建设单位 CLIENT	三明瑞都房地产开发有限公司
工程名称 PROJECT NAME	福建三明瑞都. 山水御园二期
项目工程 ITEM NAME	福建三明瑞都. 山水御园二期
图名 SHEET NAME	总平面图

福建清华建筑设计院有限公司	修改设计通知单 AMENDMENT NOTICE		共 3 页 ／ 第 1 页	
			专业	建筑
	项目工程	三明瑞都·山水御园二期--1#楼	设计编号	11-09-10
	建设单位	三明瑞都房地产开发有限公司	通知单编号

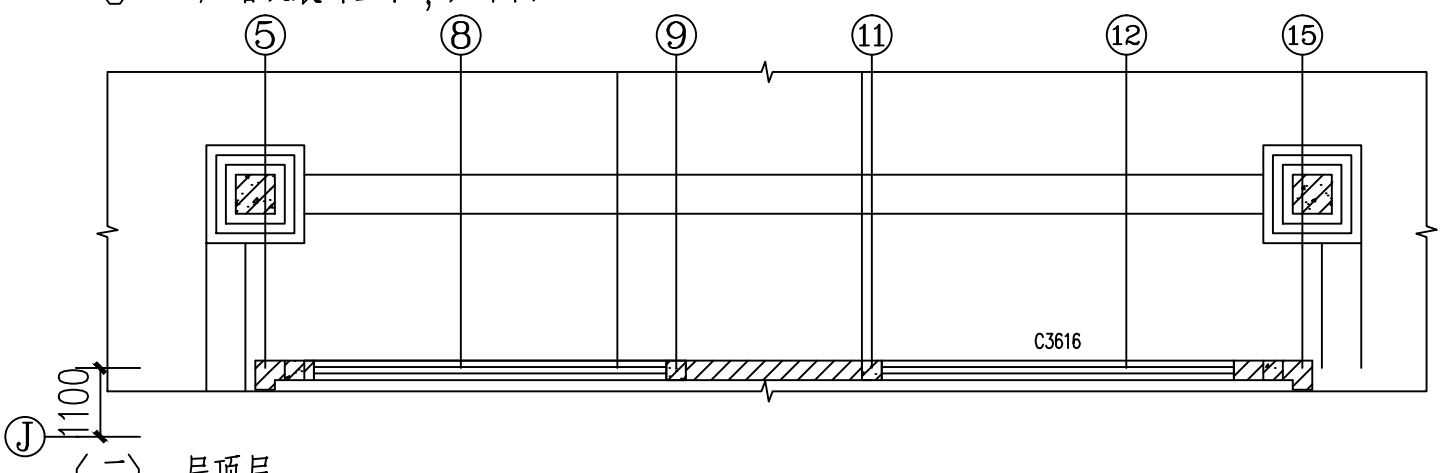
3、二层增设装饰立柱，如下图。

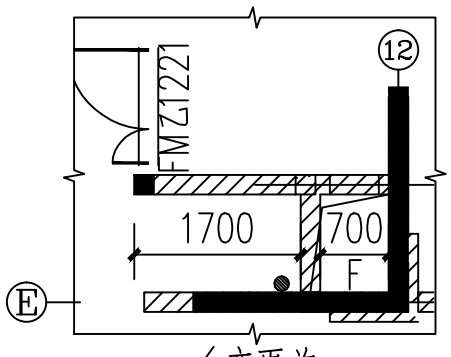
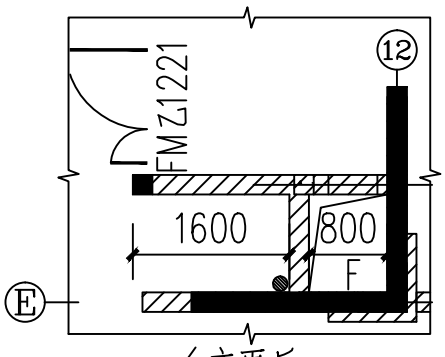
1、风井墙体外移100mm。

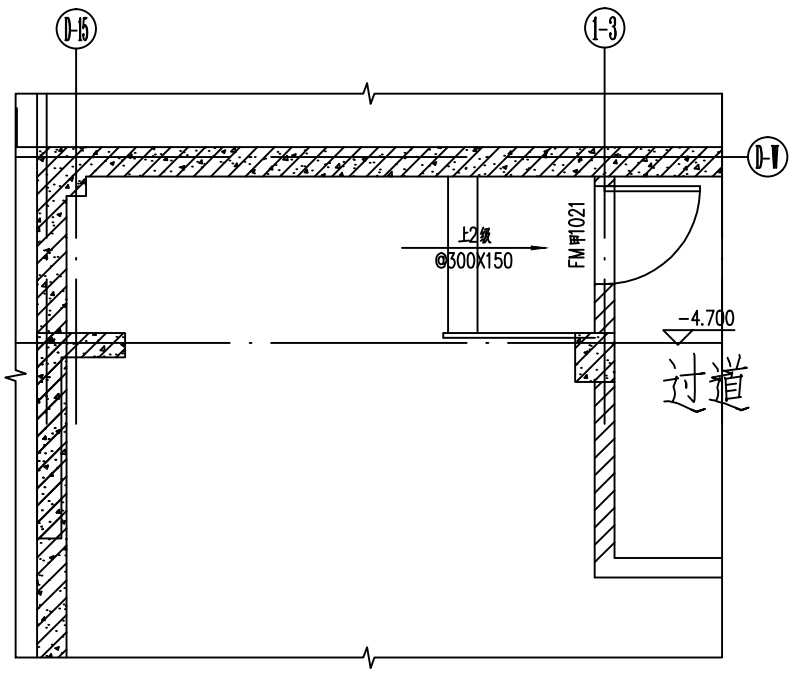
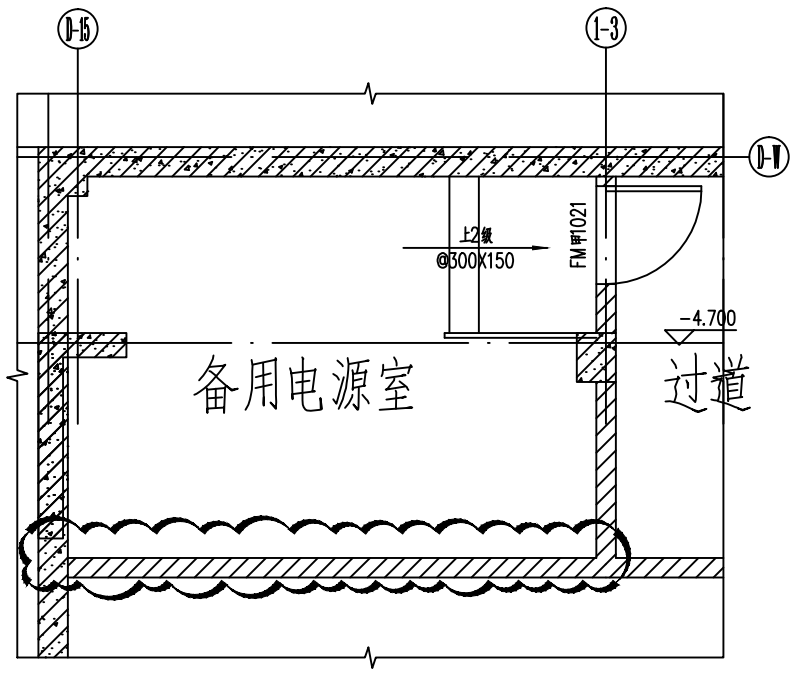
1、增设墙体，增加备用电源室。

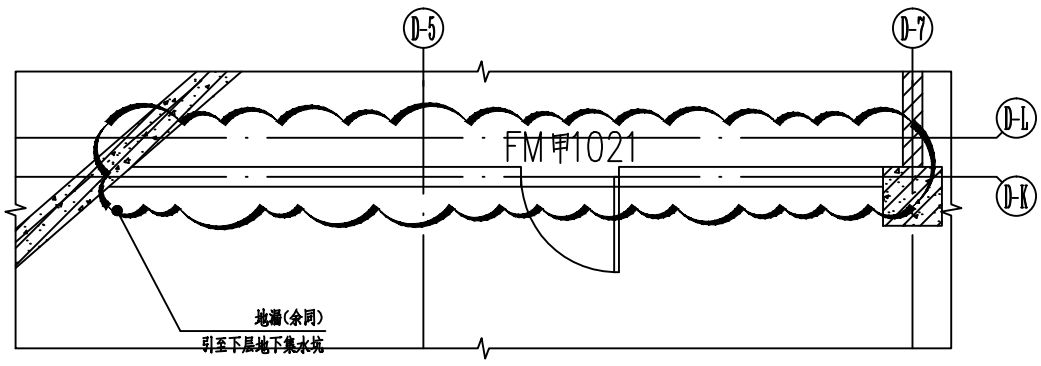
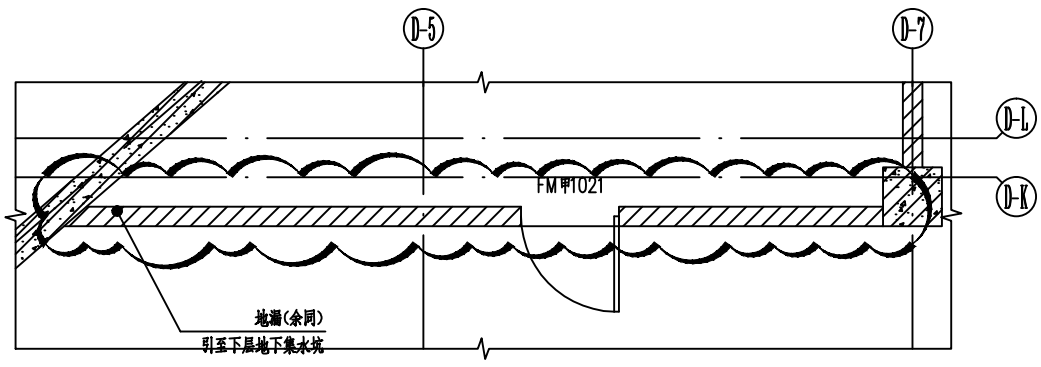
2、墙体移动至外边缘齐平。

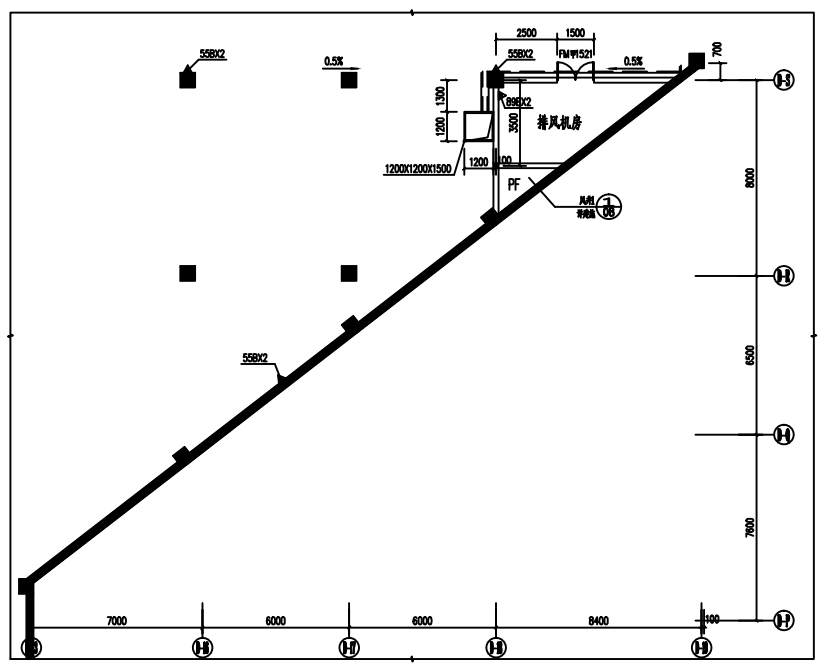
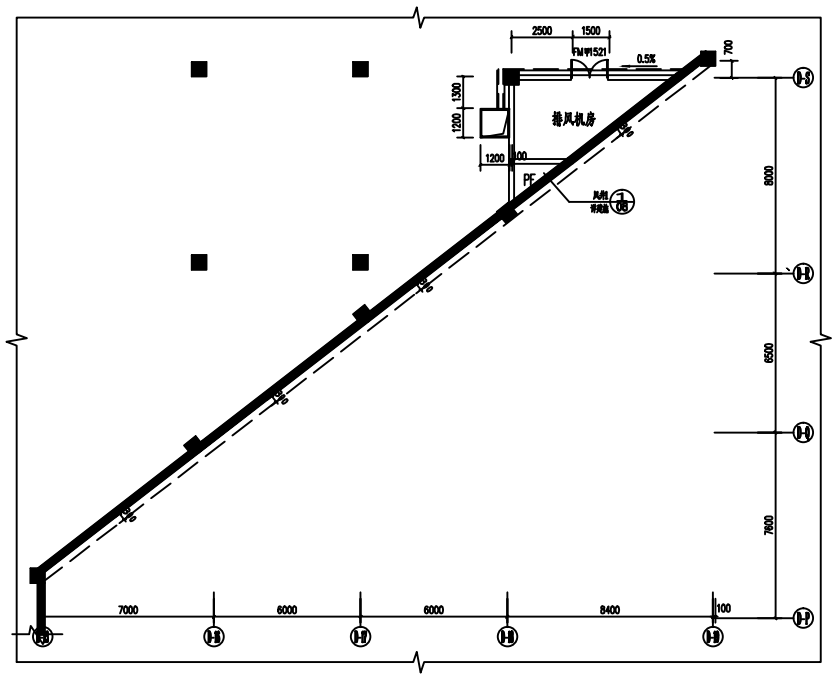
3、外墙体内移300。

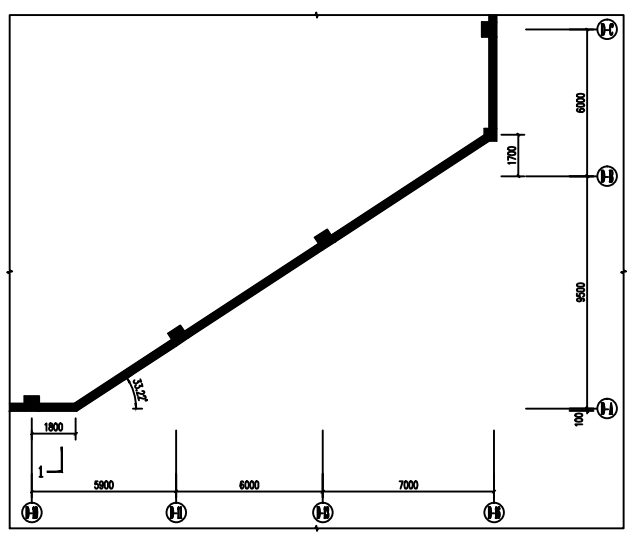
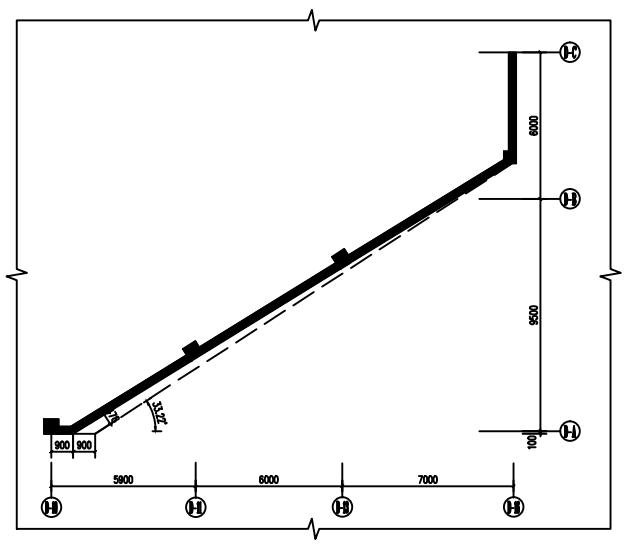
4、外墙体一端内移900。

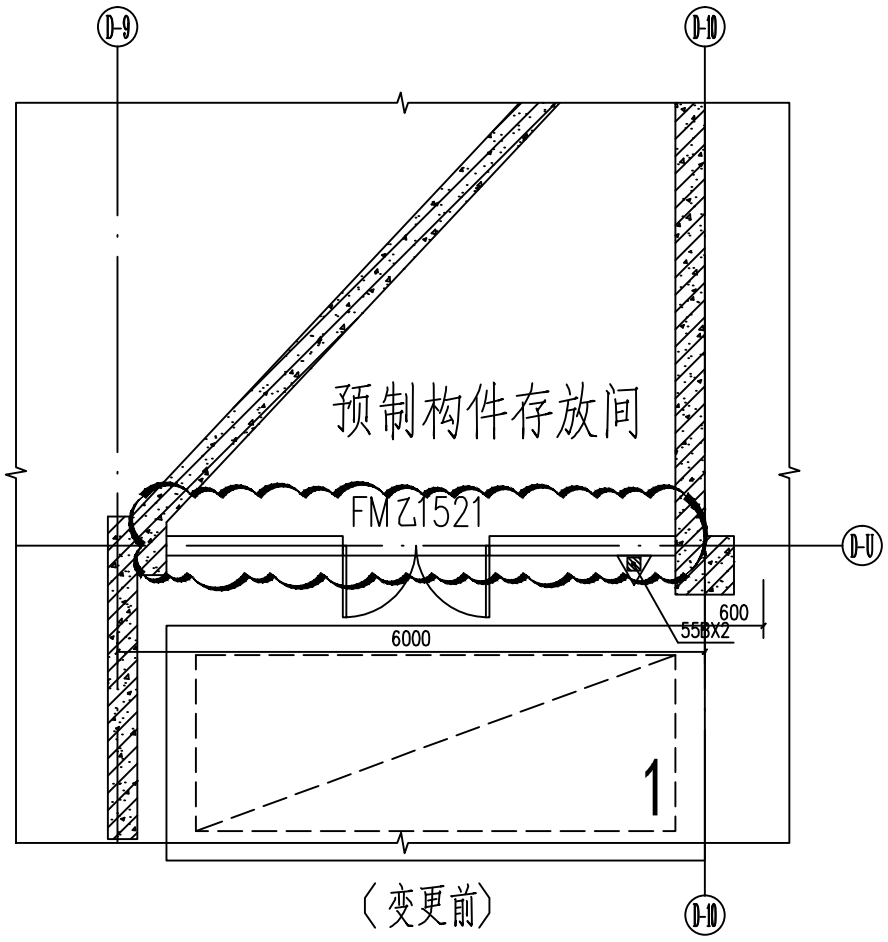
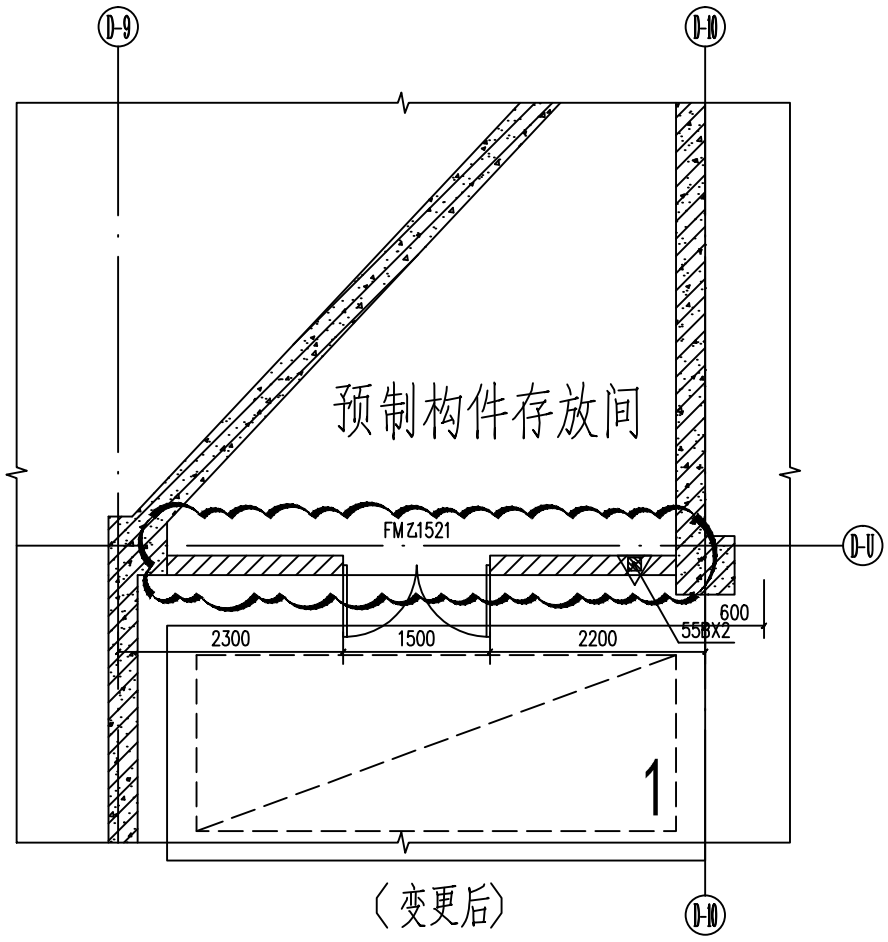
2、墙体移动至外边缘齐平。

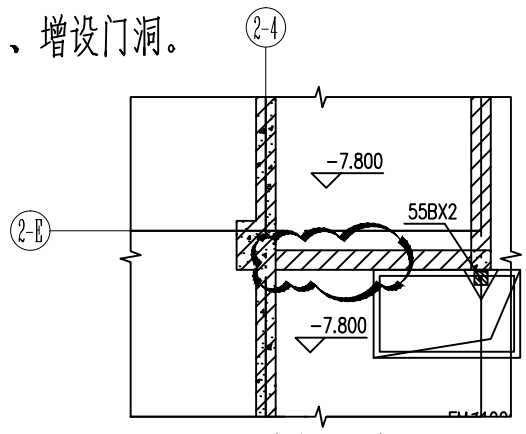
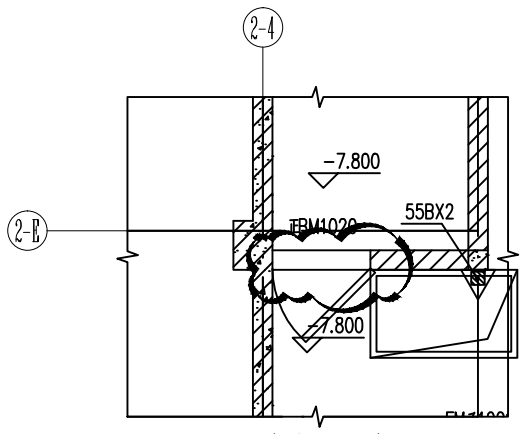
4、增设门洞。

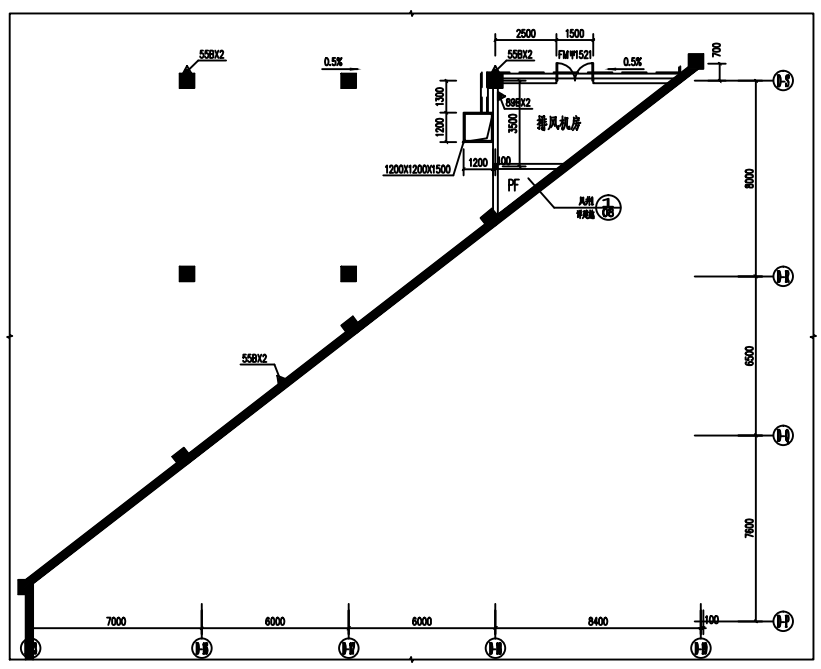
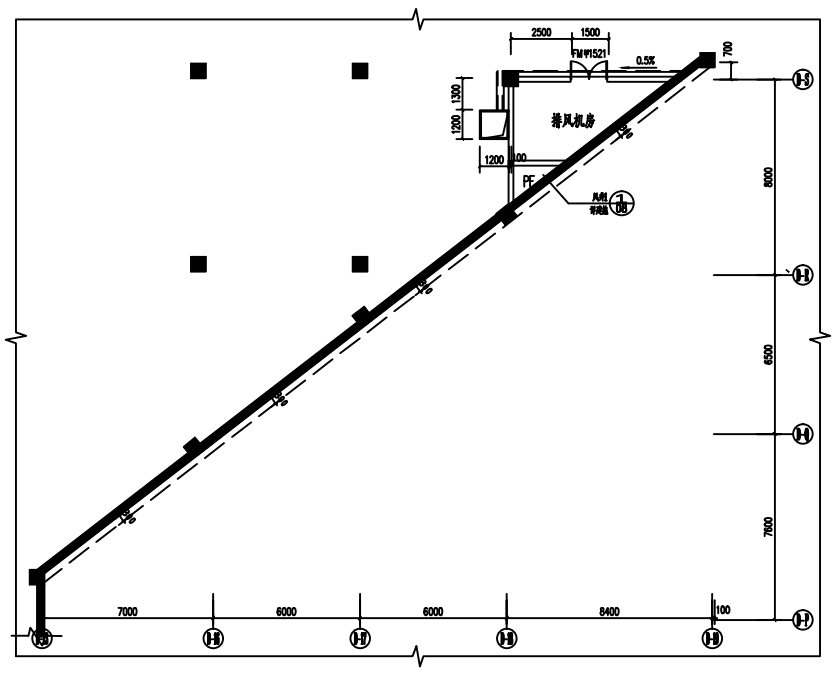
5、外墙体内移300。

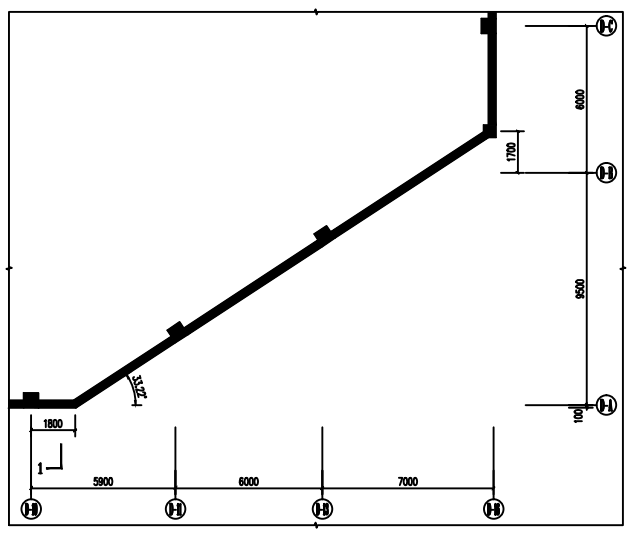
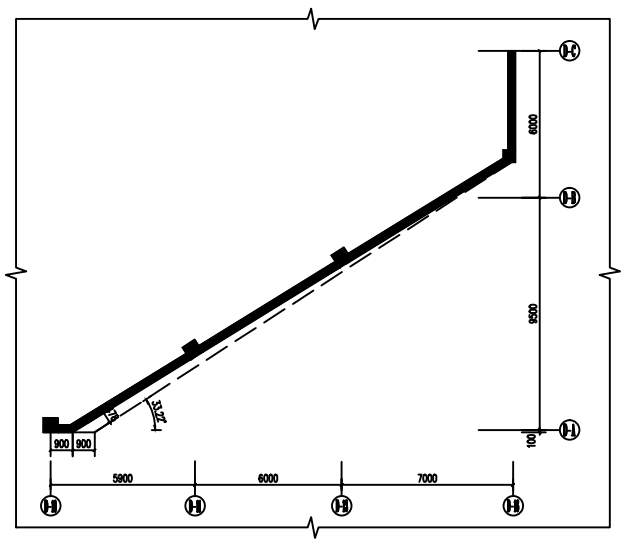
6、外墙体一端内移900。
